改善箇所説明図

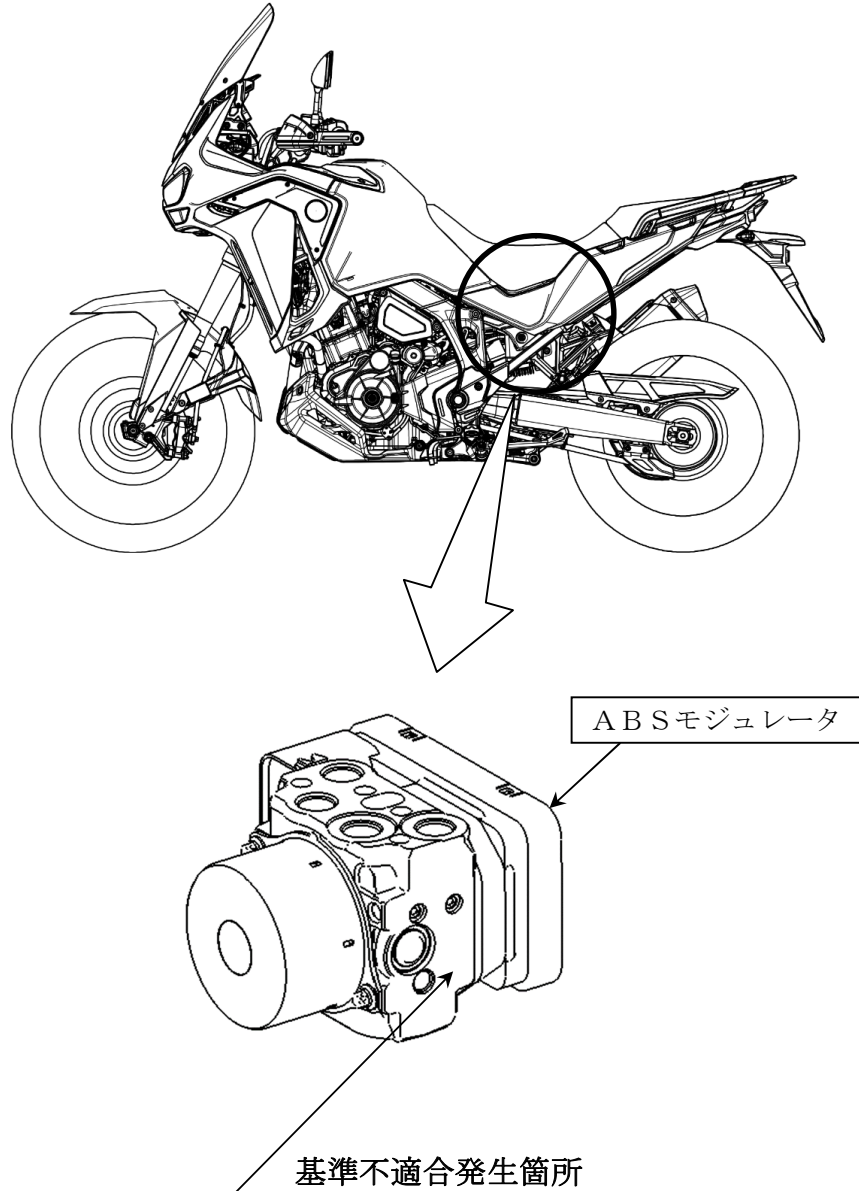
ABS（アンチロックブレーキシステム）モジュールにおいて、グリス塗布設備の管理が不適切なため、リザーバピストンのOリングへ過剰なグリス量が塗布されたものがある。そのため、ブレーキ操作の繰り返しによりアウトバルブへ移動したグリスに異物が付着し、逆止弁へ噛み込むと、制動停止距離が伸びるおそれがある。

全車両、ABSモジュールの製造番号を点検し、該当するものは良品に交換する。

識別：車台番号打刻部付近に赤色の識別ラベルを貼付する。
